改善箇所説明図

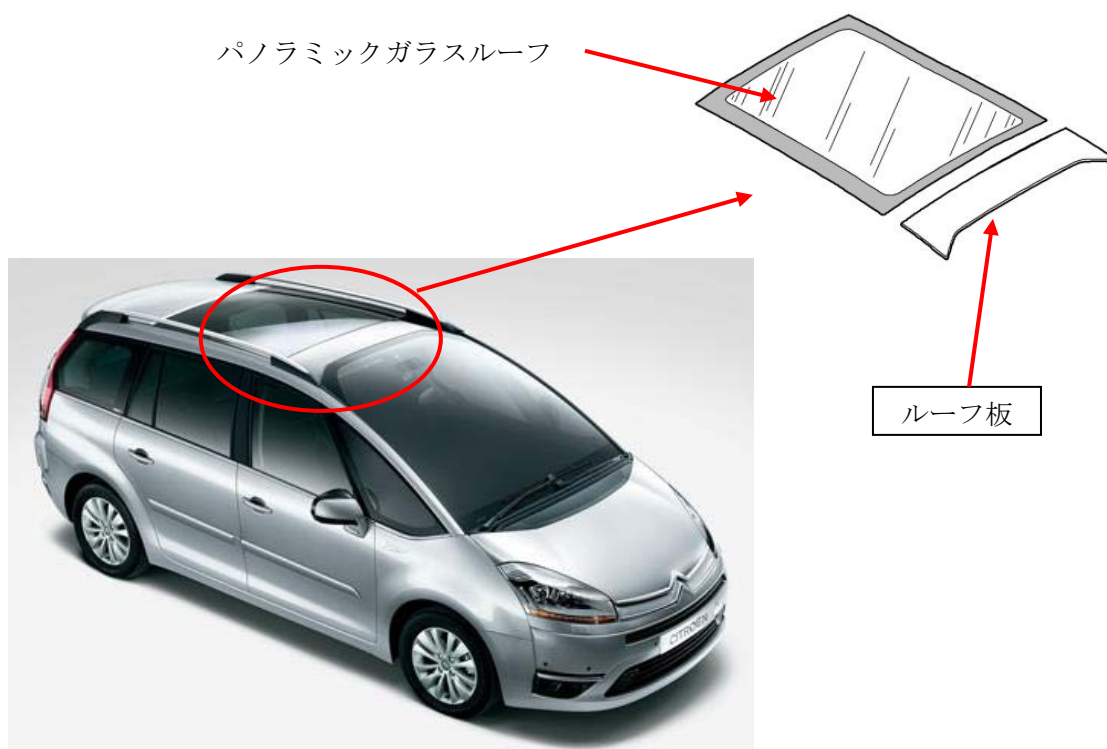
不具合発生箇所

パノラミックガラスルーフ装着車ルーフ板において、接着が不十分なものがある。そのため、そのまま使用を続けると、ルーフ板が脱落し、他の交通を妨げるおそれがある。

改善内容

全車両、ルーフ板の接着状態を点検し、対象となる場合、ルーフ板を新品と交換する。

識別表示

助手席側ルーフバー前部、取り付けスクリューに白ペイントにてマーキングを行う。
